Bogotá D.C. 11 de julio de 2023 **KNXIE22-621-773**

Ref.: **Contrato de obra No COP-621-2022. Objeto:** Inv-014 Contratar las Obras de Construcción Por El Sistema De Precios Unitarios A Monto Agotable De La Malla Vial Local y Su Espacio Público Asociado De La Localidad De Kennedy. Grupo 1

Asunto: Respuesta a comunicado **U233-G1-541-23** Observaciones a la entrega de cuenta No.8, correspondiente al periodo comprendido entre el 1 al 31 de mayo de 2023. Atendiendo observaciones**.**

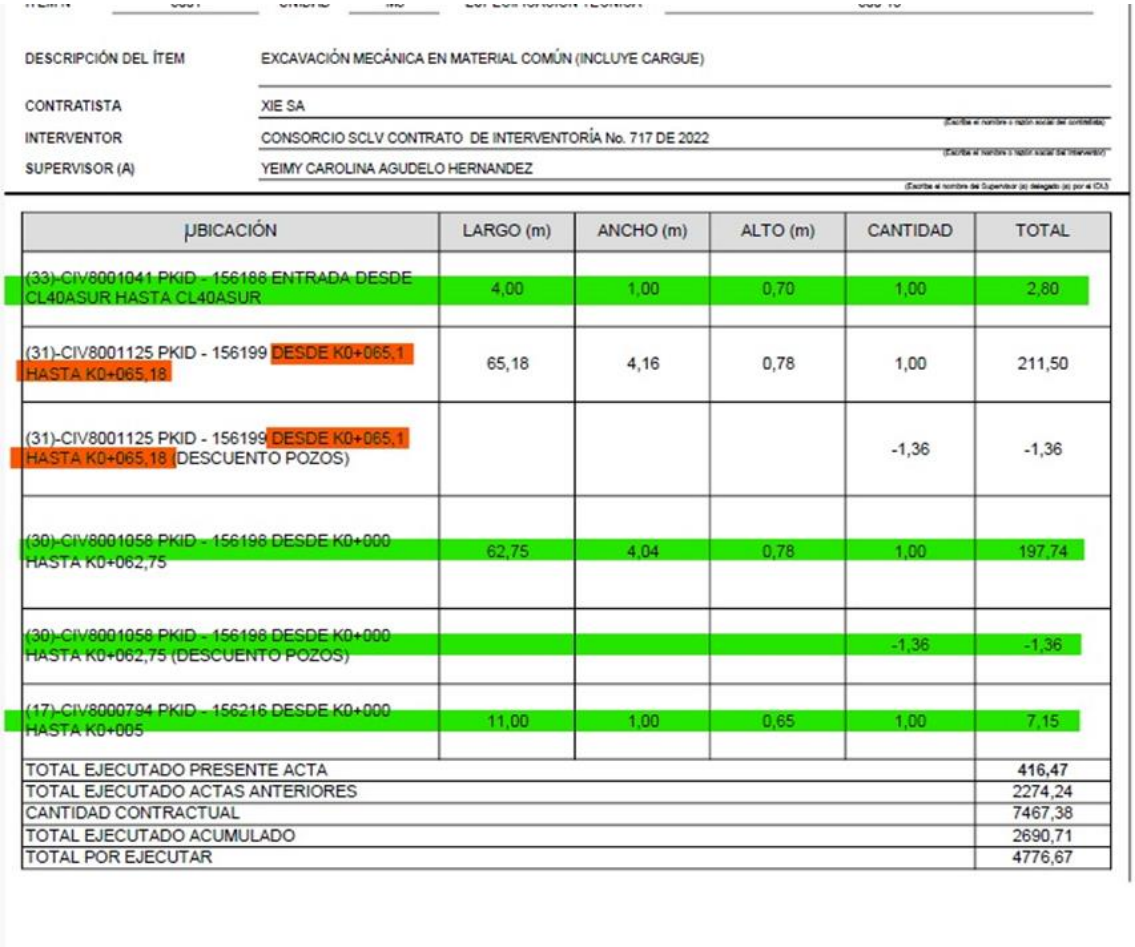
3. Se debe incluir los ajustes de debidos a las observaciones del FDLK al acta parcial de obra de abril, de forma clara, se sugiere en cada ítem con la misma ubicación con que se cobró en abril dos filas por cada ajuste, por ejemplo, para el Ítem 3001, que fue observado por el FDLK:

P31/CIV8001125/PKID156199/K0+065,1 a K0+065,18/Descuento del Pago en Acta 7	65,18	4,16	0,78	-1,00	-211,50

P31/CIV8001125/PKID156199/K0+065,1 a K0+065,18/Se corrige abscisado de pago en acta 7	65,18	4,16	0,78	1,00	211,50

Respuesta: Se hace la corrección a las observaciones especificas tomando en cuenta el formato para el ajuste de observaciones del FDLK al acta parcial de obra de abril.

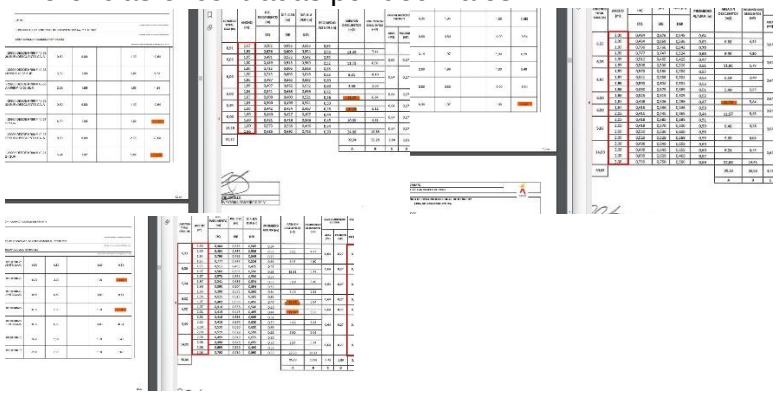
- Para la P13 hay diferencia de 17.53m2 de lo reportado en cartera contra lo cobrado en la memoria

Respuesta: Se realiza la corrección en el acta de Mayo descontando el cobro que se realizó doble en abril.

Excel > INFORME 8-MAYO DE 2023-COP621-2022-XIESA.xlsx / Pestaña 3003 / Filas 135 y 136.
PDF > Memorias de calculo_Mayo.pdf / Pag.209.

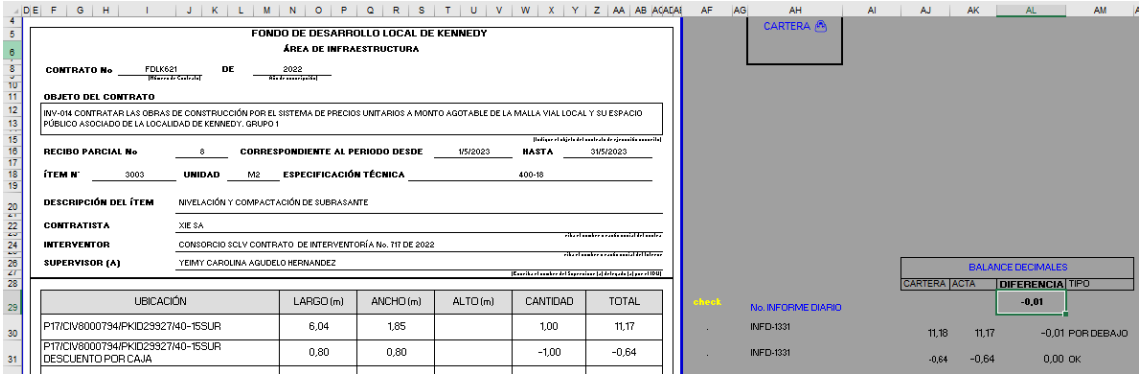
- Diferencias encontradas por decimales

Respuesta: Realizando el balance de las aproximaciones realizadas a las cantidades reportadas en las carteras conciliadas las cuales tienen 3 decimales se puede verificar que en el cobro total del ítem 3003 no se esta cobrando cantidades por encima de las medidas de soportes y memorias técnicas totales.

Ruta de balance: Excel > INFORME 8-MAYO DE 2023-COP621-2022-XIESA.xlsx / Pestaña 3003 / Columnas AJ,AK,AL y AM.

3.1.3. Ítem NP12 - GEOTEXTIL T, RESIST. ULTIMA (TIRA ANCHA)=40 KN/M PARA ESTABILIZACION SUBRASANTE/CAPAS GRANULARES (INC. SUMIN. E INST.):

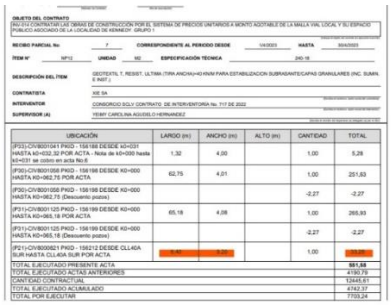
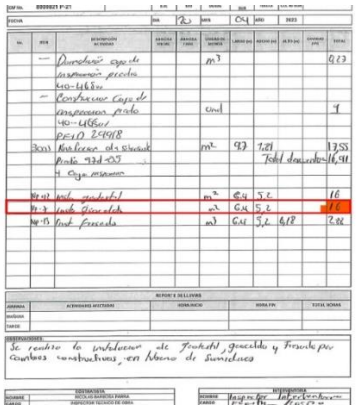
- Valores que no coinciden entre la memoria de cálculo y el soporte. Estas observaciones también se presentan en el NP-12 y NP-13.
  En la P21 se indica 5.2m de ancho, cuando la calzada tiene 4 metros?
  La cartera indica 16m2 y la memoria 33.28m2.

Respuesta: Las medidas tomadas en conjunto con el supervisor técnico de la interventoría se realizaron en la intersección entre la calle 40ª SUR y KR97D. La medida del largo fue tomada desde antes de los sumideros hasta la mitad de la intersección por lo cual da los 6.40m. La diferencia en el resultado del área radica en que la operación largo x ancho (medidas correctas tomadas en campo) se realizó erróneamente en el informe diario.
Con base en lo anterior se conservan las medidas del largo y ancho en el item NP12 y NP13 cobradas en el acta de abril.

3.1.6. Ítem NP12(2) - GEOTEXTIL T, RESIST. ULTIMA (TIRA ANCHA)=40 KN/M PARA ESTABILIZACION SUBRASANTE/CAPAS GRANULARES (INC. SUMIN. E INST.):

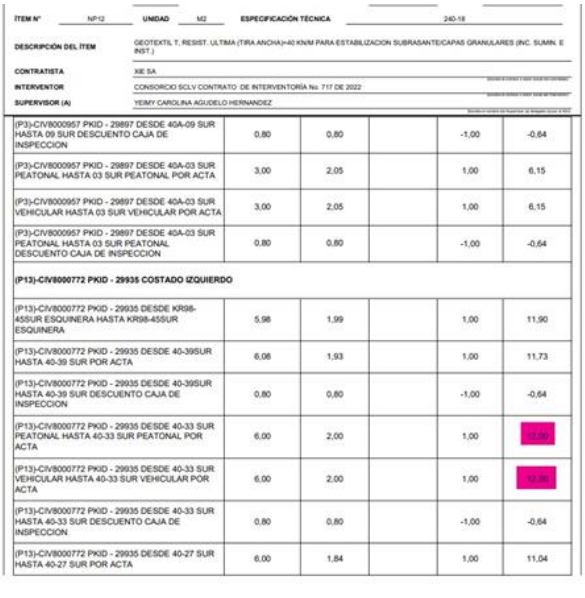
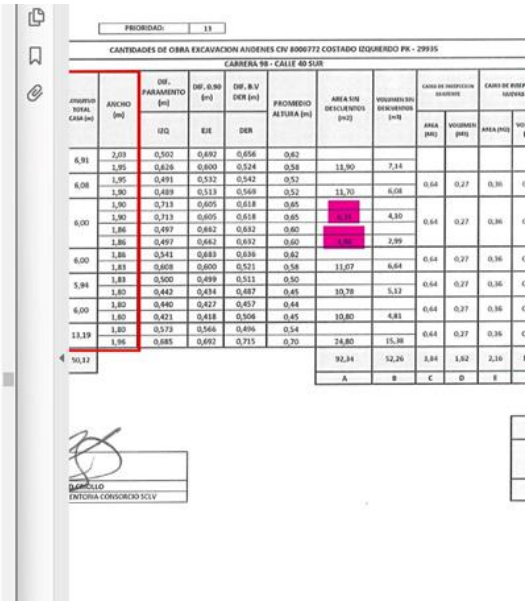
- Valores que no coinciden entre la memoria de cálculo y el soporte:

Respuesta: Se corrige cobro duplicado en acta de mayo.

Excel > INFORME 8-MAYO DE 2023-COP621-2022-XIESA.xlsx / Pestaña NP12(2)/ Filas 96 a 99.
PDF > Memorias de calculo_Mayo.pdf / Pag.347.

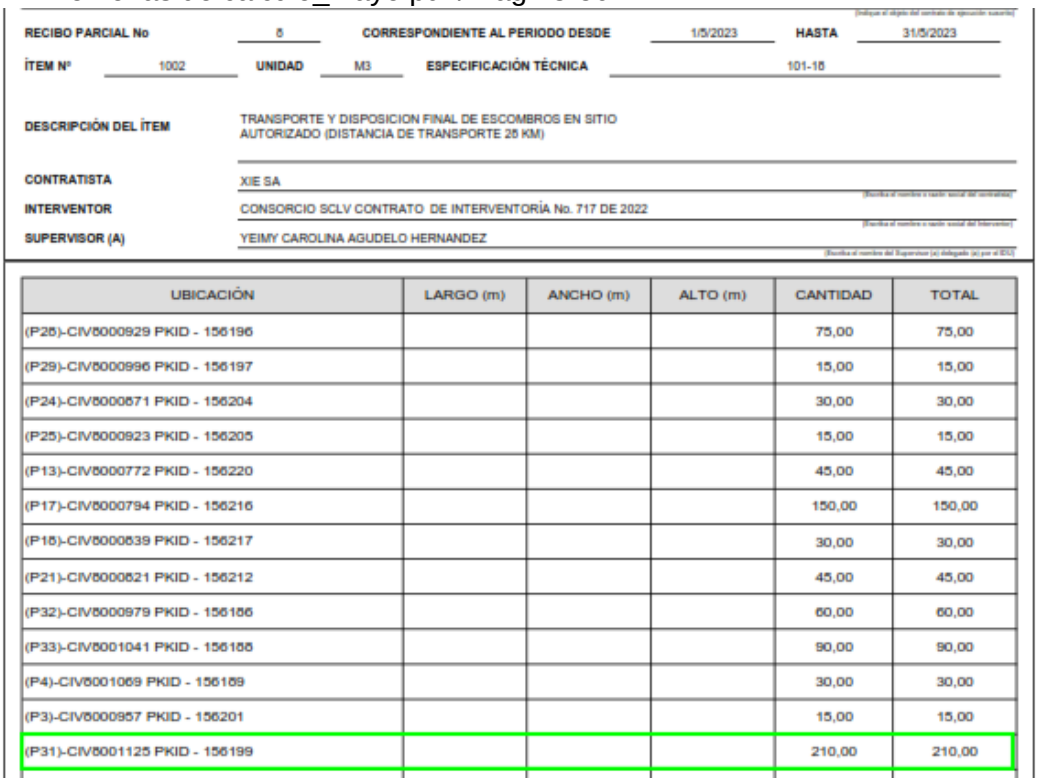
1.4. (P31)-CIV8001125 PKID – 156199 cantidad :180m3: 14 soportes de retiro de material 15m3, de los cuales 3 está sin firma de interventoría y suma más de lo que se encuentra en cantidad cobrada.

Respuesta: Se anexan soportes firmados y se ajusta la memoria de cantidades.
Excel > INFORME 8-MAYO DE 2023-COP621-2022-XIESA.xlsx / Pestaña 1002/ Fila 42.
PDF > Memorias de calculo_Mayo.pdf / Pag.43-56

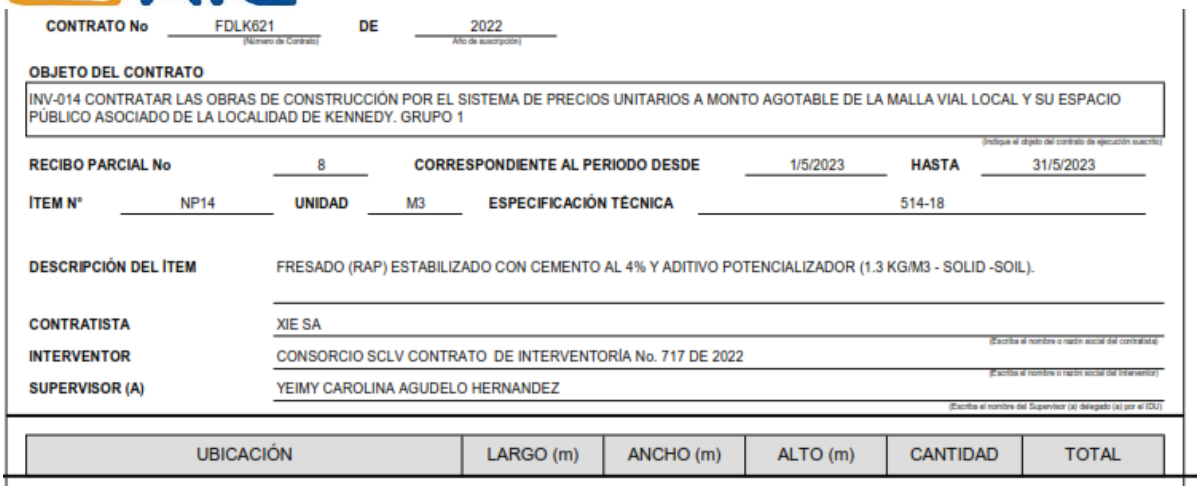
10.3. P18/CIV8000839/PKID156217/K0+050 a K0+064: Se repite abscisa, en el acta 5 fue cobrado desde la abscisa entre K0+000 y K0+064

Respuesta: Se elimina cobro, ya fue pagado en acta 5.

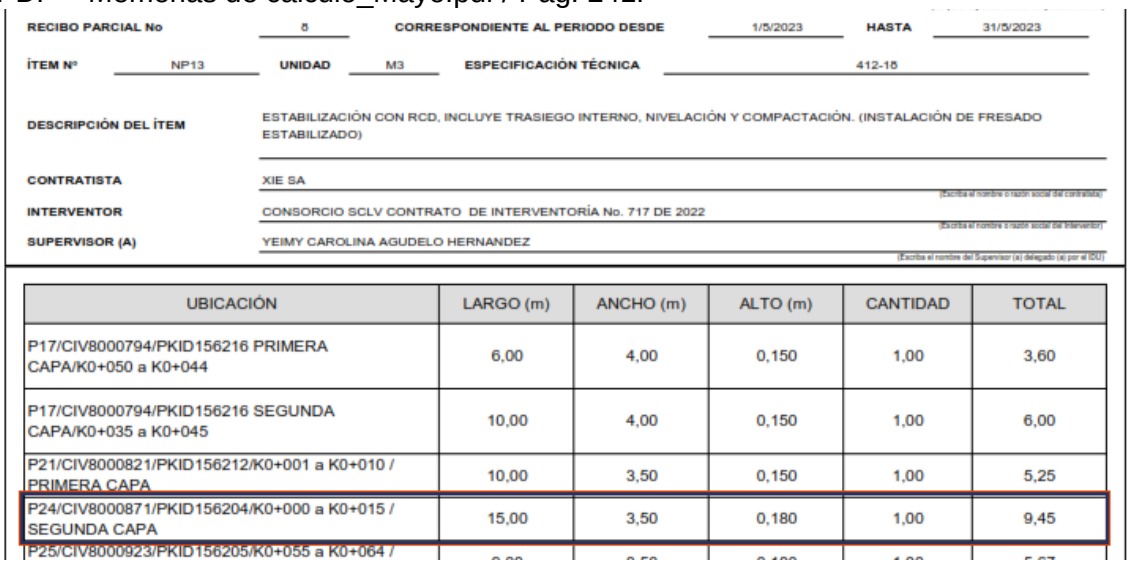
12.2. P24/CIV8000871/PKID156204/K0+000 a K0+015: Indicar si la instalación del estabilizado es de primera capa o segunda capa.

Respuesta: Se especifica que es segunda capa con base en el informe diario conciliado con interventoría. No se han realizado pagos en actas anteriores.
Excel > INFORME 8-MAYO DE 2023-COP621-2022-XIESA.xlsx / Pestaña NP14/Fila 33.
PDF > Memorias de calculo_Mayo.pdf / Pag. 241.

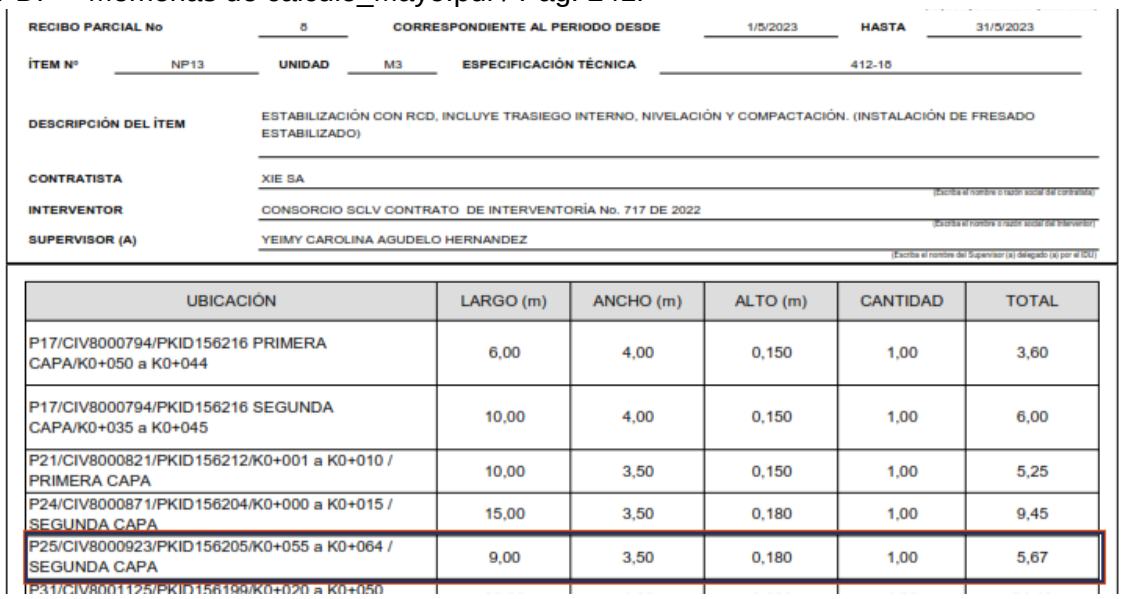
12.3. P25/CIV8000923/PKID156205/K0+055 a K0+064: Indicar si la instalación del estabilizado es de primera capa o segunda capa.

Respuesta: Se especifica que es segunda capa con base en el informe diario conciliado con interventoría. No se han realizado pagos en actas anteriores.
Excel > INFORME 8-MAYO DE 2023-COP621-2022-XIESA.xlsx / Pestaña NP14/Fila 34.
PDF > Memorias de calculo_Mayo.pdf / Pag. 241.

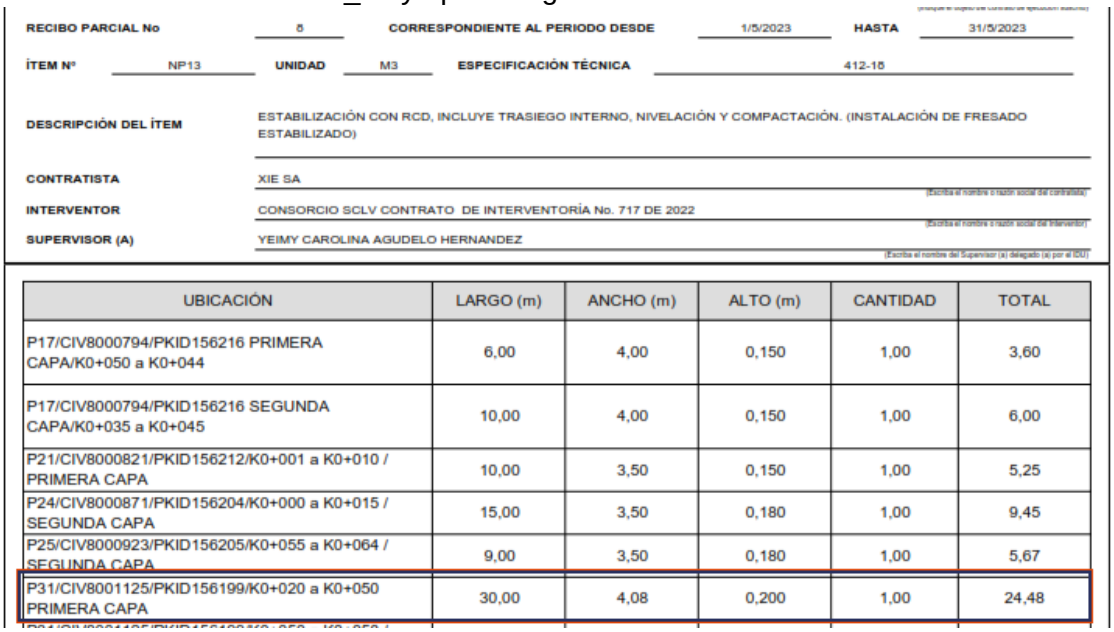
12.4. P31/CIV8001125/PKID156199/K0+020 a K0+050: Indicar si la instalación del estabilizado es de primera capa o segunda capa).

Respuesta: Se especifica que es primera capa con base en la información suministrada por inspectores de obra.
Excel > INFORME 8-MAYO DE 2023-COP621-2022-XIESA.xlsx / Pestaña NP14/Fila 35.
PDF > Memorias de calculo_Mayo.pdf / Pag. 241.

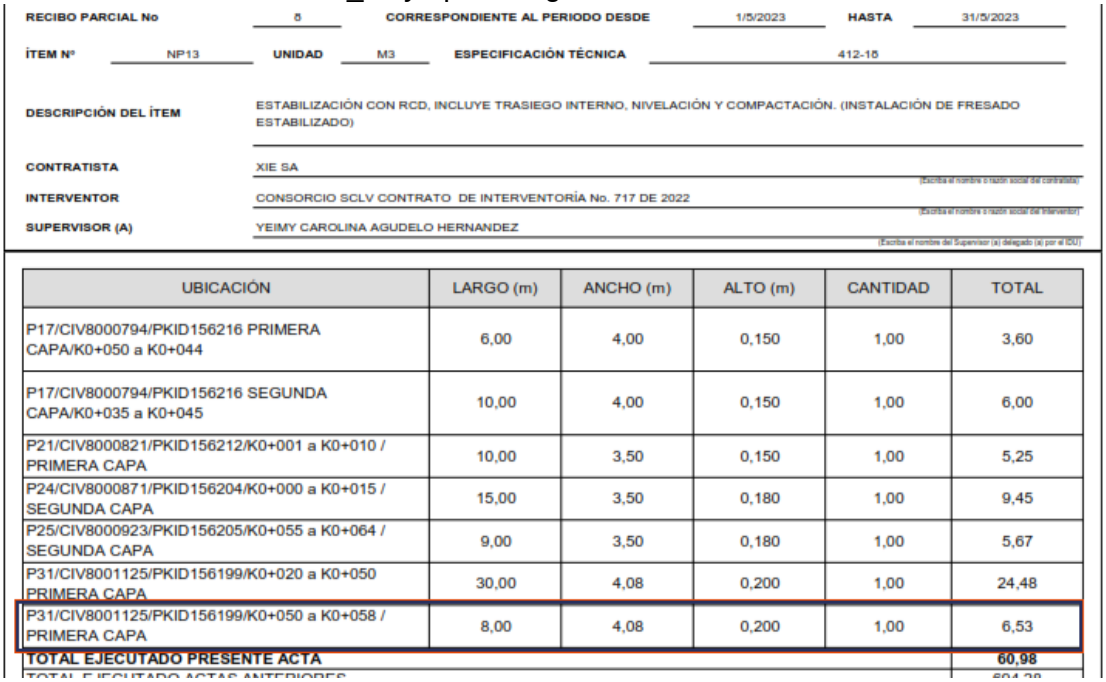
12.5. P31/CIV8001125/PKID156199/K0+050 a K0+058: Indicar si la instalación del estabilizado es de primera capa o segunda capa.

Respuesta: Se especifica que es primera capa con base en la información suministrada por inspectores de obra.
Excel > INFORME 8-MAYO DE 2023-COP621-2022-XIESA.xlsx / Pestaña NP14/Fila 36.
PDF > Memorias de calculo_Mayo.pdf / Pag. 241.

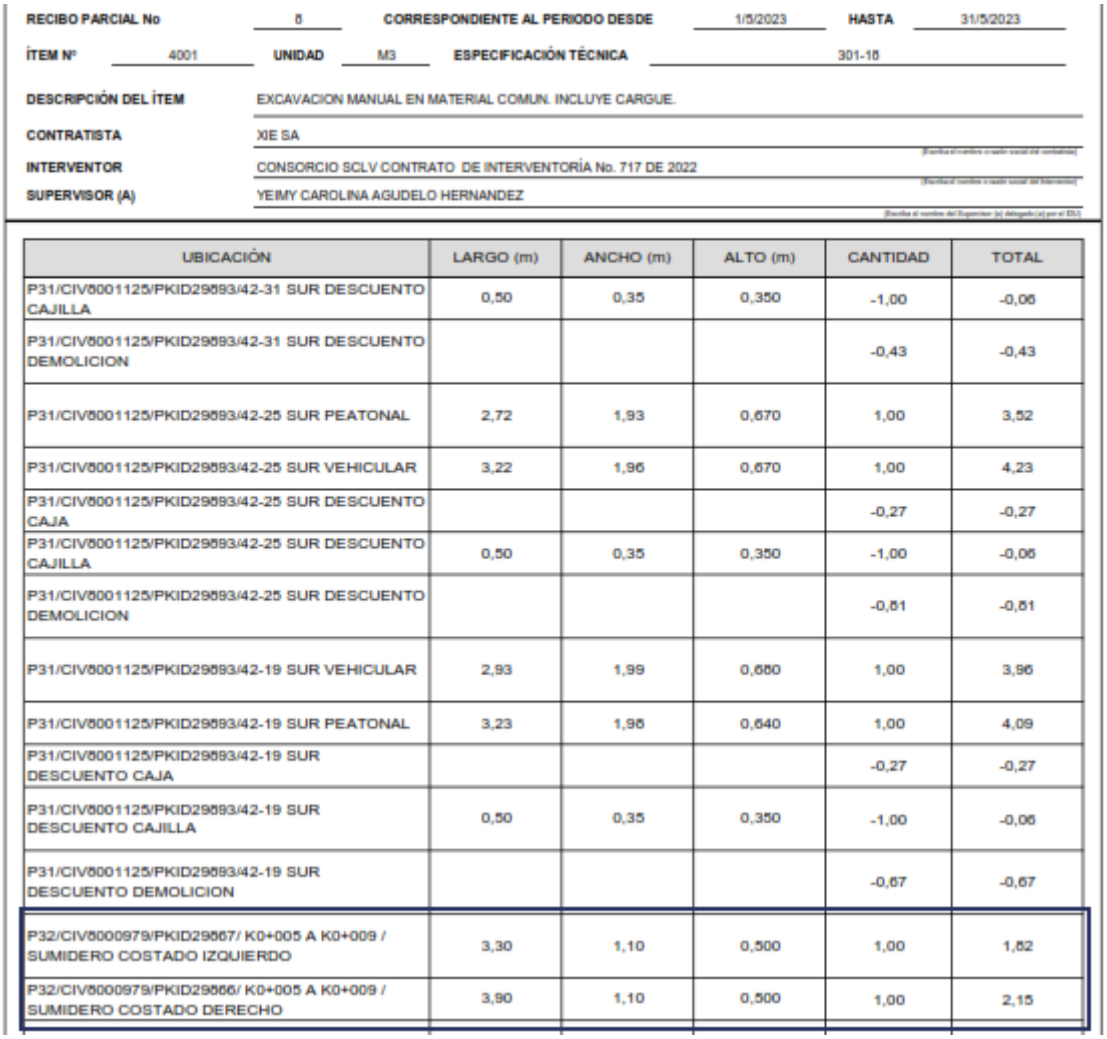
13.13. P32/CIV8000979/PKID29866/ SUMIDERO COSTADO DERECHO: indicar abscisa donde se realizó la excavación en calzada.

Respuesta: Se completan abscisas de excavación de sumideros para la P32.
Excel > INFORME 8-MAYO DE 2023-COP621-2022-XIESA.xlsx / Pestaña 4001/Fila 302-303.
PDF > Memorias de calculo_Mayo.pdf / Pag. 272.

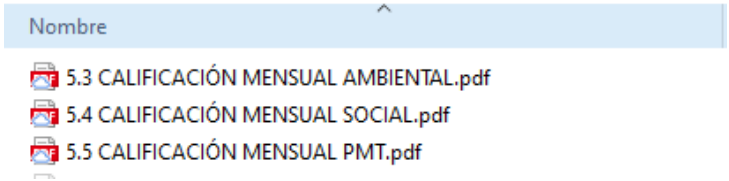
19.6. Falta incluir el valor mensual del PMT.

Respuesta: Incluido en preacta ajustada y anexos de radicado.
